Diagnostic Assainissement Non Collectif dans le cadre d'une vente immobilière

Référence de l'habitation : VAU0535	Date du diagnostic : 19 décembre 2023
Référence SPANC : 28401-D203	Numéro de facture : 23-071
Technicien : Frédéric BANOWICZ

Adresse : 22 rue de la Donnette
Code Postal : 28240
Commune : VAUPILLON
Référence(s) cadastrales(s) : D 203 / D 204

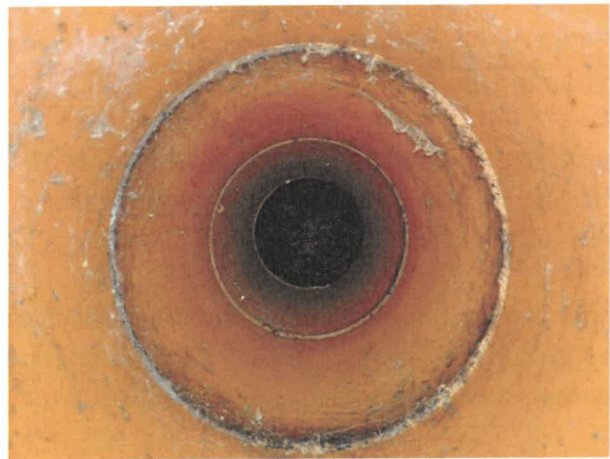
Il n'existe aucun regard ni té de visite en pied de mur permettant la collecte des eaux vannes (issues des WC) et des eaux ménagères (issues de la cuisine, de la salle de bain et du lave-linge).

NOTA : La collecte a été réalisée le long du mur côté voisin (servitude de passage possible) car les anciens écoulements ont été conservés et raccordés.

- Supprimer les arbres et arbustes situés à moins de 3m de la microstation et des tranchées drainantes.
- Mettre en place des regards ou tés de visites au niveau de toutes les sorties d'eaux usées.
- Si l'habitation devient une résidence secondaire, alors refonte complète de l'installation par un système adapté aux résidences secondaires. La nouvelle installation sera dimensionnée pour 4 pièces principales ou 4 EH (équivalent habitant).
